**Saksframlegg****Saksgang**

**Fråsegn til kommunedelplan for sjø og strandsone 2016-2026, Osterøy kommune****Samandrag**

**Fylkesrådmannen, 05.04.2016**

Figur 1 a og b: Endringsforslag i ny kommunedelplan. Akvakulturlokalitet ved Blom er fjerna, medan Skaftå er utvida.

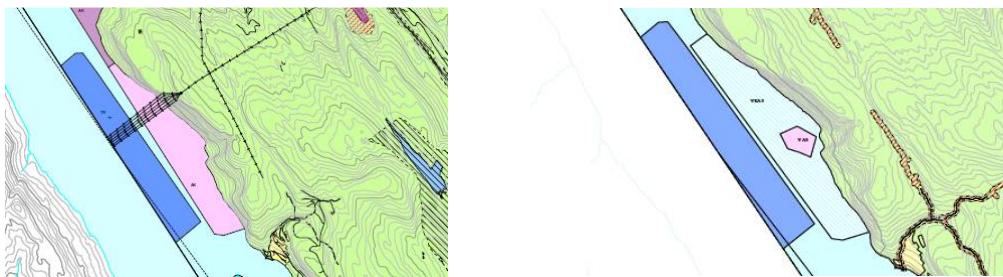
Lokaliteten Blom er i bruk og innehavar vil bruke den vidare framover. Frå eit akvakulturperspektiv er det mogelegheitene for vidare matproduksjon i sjø som er av størst betydning. Om det er overveiande interesser for å fjerne akvakulturområde ved Blom, er det svært viktig for akvakulturforvaltinga at nytt areal vert tilgjengeleggjort, og slik det no ligg føre i planforslag med utvidelse av Skaftå, gjer det ikkje det. Ved ei eventuell fjerning av Blom, må alternativ med tilsvarande føresetnader og kvalitetar gjerast tilgjengeleg.

Fylkeskommunen vektlegg behovet for forutsigbarheit i vurderinga av området ved Blom. Det har vore anlegg på lokaliteten i over 20 år, og akvakulturområde i arealplanen sidan 2003. Fylkesrådmannen rår til at det vert fremja motsegn til dette punktet.

- Det må sikrast tilfredsstillande erstatningsareal for dagens akvakulturproduksjon på Blom.
  - Akvakulturområde ved Litletveithola må sikrast tilstrekkeleg areal og tilpassast ved rekefeltet ved Litletveithola slik at fortøyningane frå anlegget kan plasserast på ein forsvarleg måte.

#### Omsynssone i Hosanger

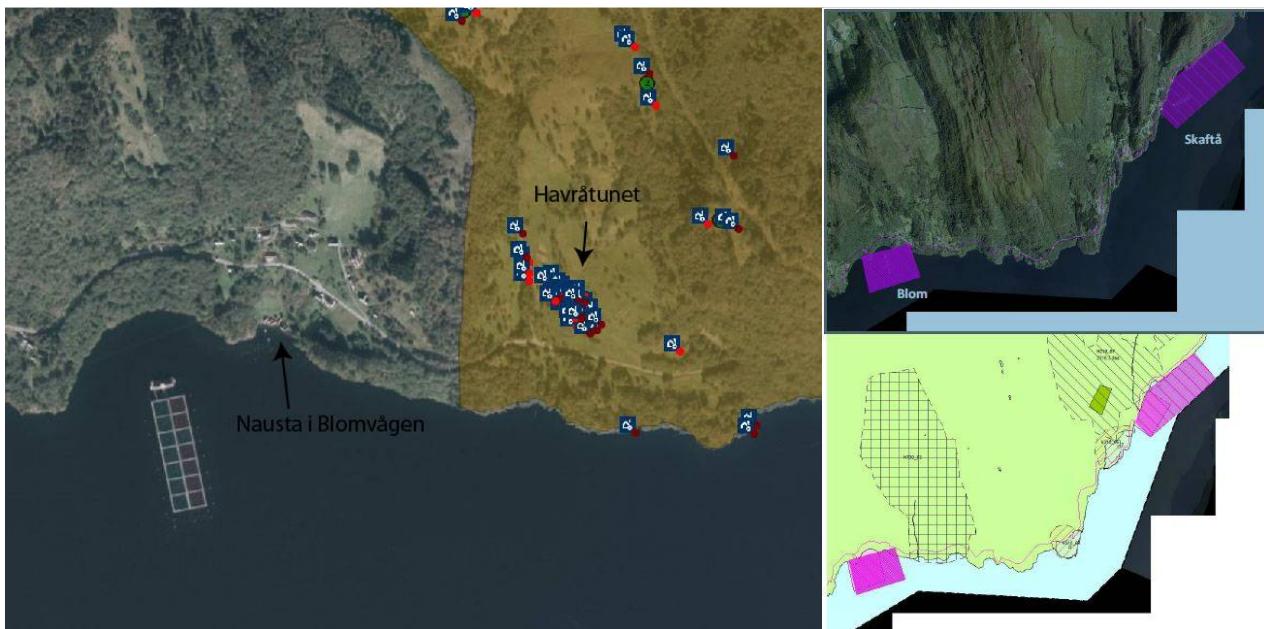
Det er positivt at Hosanger kyrkjested har fått omsynssone H570\_6 i planen som gjeld eit større område rundt kyrkja. Vi vil likevel be om at denne omsynssona vert knytt saman med gjeldane omsynssone H570\_75 for bygningsmiljøet i Mjøsvågen. Desse områda bør regulerast til ei samla omsynssone med føremål vern. Hosanger kyrkjested og Mjøsvågen er best tent med å bli teke vare på som eit heilskapleg kulturmiljø med stor tidsdjupne.

I KU er ikkje kulturmiljøet i Hosangervågen dokumentert eller vurdert på ein tilstrekkeleg måte, og verneverdiane for heile området er i for liten grad vorte lagt som premiss for planen.

- III. Omsynspona for Hosanger kyrkestad (H570\_6) og bygningsmiljøet i Mjøsvågen (H570\_75) bør regulerast til ei samla omsynszone med føremål vern.
